**Zam.39/2021/ZO/OPNT/SH**

## **WYJAŚNIENIA TREŚCI ZAPROSZENIA**

Dotyczy: postępowania o zamówienie publiczne prowadzonego w trybie zapytania ofertowego usługi pn. **Usługa obliczeń wytrzymałościowych i optymalizacji konstrukcji stalowej - powtórka.**

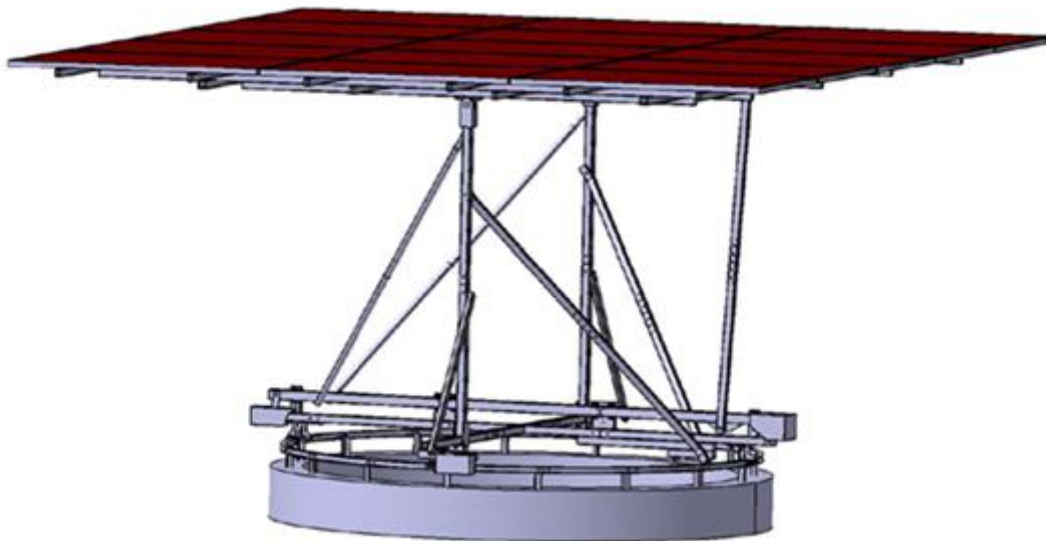
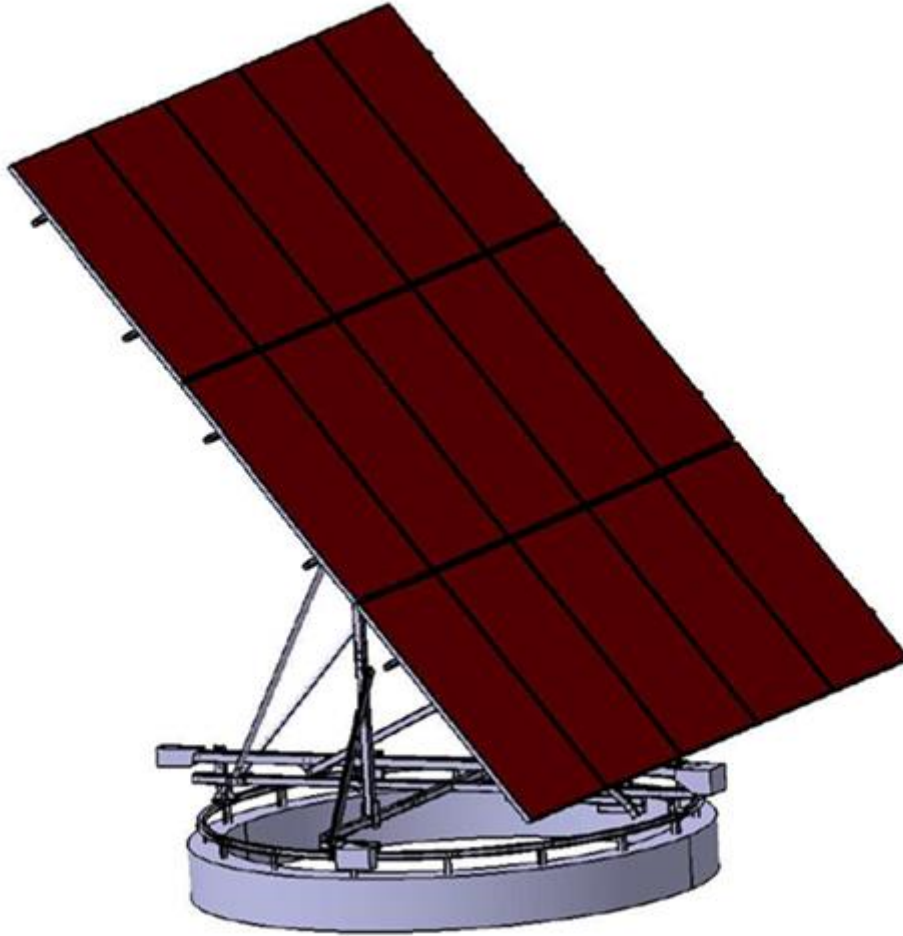
Proszę o dodatkowe informacje dotyczące obleczenia konstrukcji stalowej dla tak zwanego startupu. Proszę o podanie ilości konstrukcji do obliczenia, oraz o rysunki w formie schematów wraz z lokalizacją i jakich budynków dotyczą. Bez tych informacji, nie jestem w stanie podać Państwu sensownej oferty cenowej. W dniu 11.08.2021, upływa termin składania ofert, dlatego proszę o jak najszybsze podanie informacji o które proszę.

Zamawiający informuje, że *jest* to jedna kompletna konstrukcja i nie dotyczy budynków - jest to konstrukcja całkowicie stalowa.

Jak widać powierzchnia robocza posiada wolne przestrzenie pomiędzy panelami aby zmniejszyć ciśnienie wiatru
